PLIEGO DE CONSULTAS AL PROCESO

LPN N°0001-2024-SUNAT/BID3

“Provisión de Equipos Fijos de Rayos X para la Inspección No Intrusiva de Equipajes y Bultos para la Ejecución de Acciones de Prevención, Represión del Contrabando y el Tráfico Ilícito de Mercancías en el Aeropuerto Internacional Jorge Chávez”

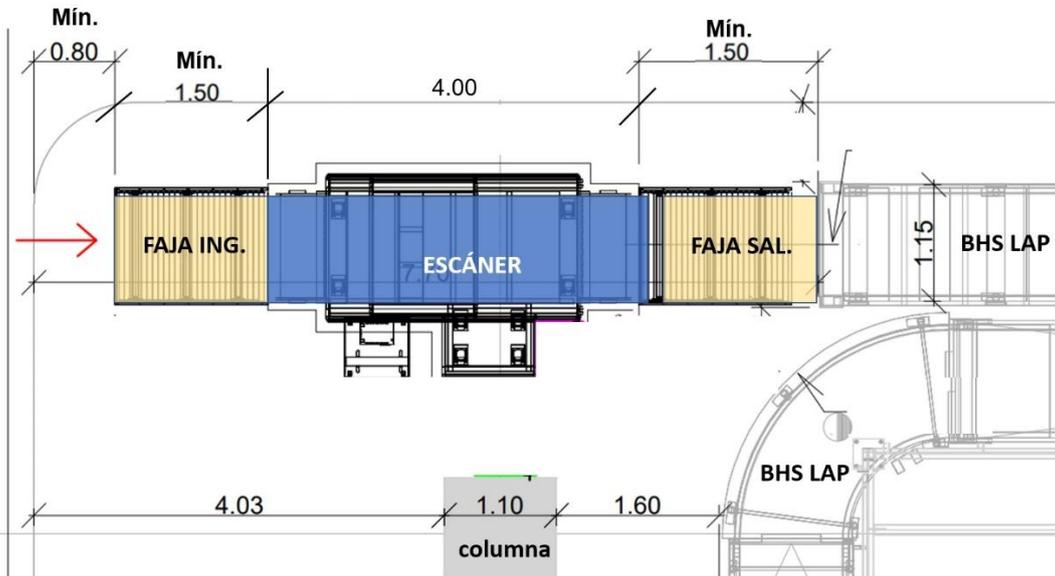
Página 4

- Las fajas transportadoras de entrada y salida deben permitir el movimiento del equipaje sin necesitar la aplicación de fuerza de un funcionario operador, de manera tal que la solución completa contemple lo especificado en Anexo N°01. Estas fajas y la del propio escáner deben poder detenerse y reanudar la marcha al mismo tiempo desde el mismo comando, debiendo considerar los siguientes datos de su ubicación:
 - Distancia que debe quedar libre hasta el borde de plataforma (losa donde deberá ser instalado el equipo): 80 cm.

Cualquier excedente de espacio debe ser aprovechado por la faja transportadora de salida.

Solicitamos información detallada respecto a las dimensiones y proyección que tendrá el Equipo de Rayos X, los cuales serán acondicionadas con el Sistema BHS de LAP.

En relación a la consulta se solicita revisar la ENMIENDA N°16.

Asimismo, se remite imagen referencial de los espacios a ocupar por los escáneres (proyectada según planos, no sobre la obra final):
